**CIRCULAR N° 7**

PROCEDIMIENTO DE COMPRA: **PROCEDIMIENTO COMPETITIVO K52464**  
GRUPO: **240**  
OBJETO: **SERVICIO DE CONSTRUCCIÓN DE UNA PLANTA FOTOVOLTAICA.**

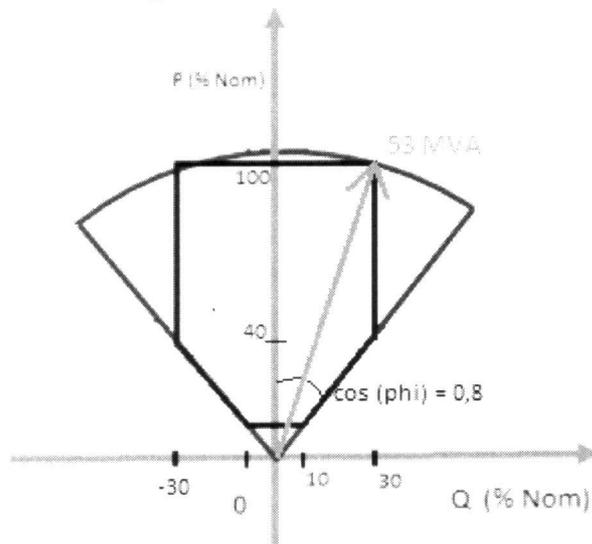
**Pregunta 30:** Se deberá cumplir con algún valor de potencia activa? Con qué cos de phi?

**Respuesta 30:** Es responsabilidad del Contratista el diseño del proyecto Fotovoltaico, incluidas las potencias activas nominales en los inversores y en el punto de conexión, para ello se debe tener en cuenta todos los criterios que se desprenden del pliego, en particular se indican los siguientes requisitos de diseño:

- En el punto de conexión se debe entregar 53 MVA.
- La condición para conectarse a la red eléctrica se deberá cumplir con lo indicado en el Convenio de Uso Tipo, Anexo XXVII del presente Pliego.

A nivel de inversores no se pide ningún tipo de requisito explícito respecto de las potencias nominales totales. Si se pide que la unidad generadora (inversor) sea de entre 100-200kW y en el Convenio de USO Tipo, que el inversor cumpla con una curva de Capacidad.

A nivel del punto de conexión no se exige como requisito de diseño un valor de potencia Activa, pero se pide que la instalación tiene que estar diseñada y construida de forma que, en las condiciones que se indican en el Pliego, se entregue una potencia aparente de 53 MVA.

También se pide en el Convenio de Uso Tipo cumplir con una curva PQ.

La central generadora deberá como mínimo poder absorber o inyectar Potencia reactiva en función de la potencia activa generada de acuerdo a la curva P, Q, indicada en negro.

Por lo que el Contratista debe definir, diseñar y construir el proyecto con una potencia activa nominal mínima que cumpla con todos los requisitos del Pliego y en particular con lo anterior.
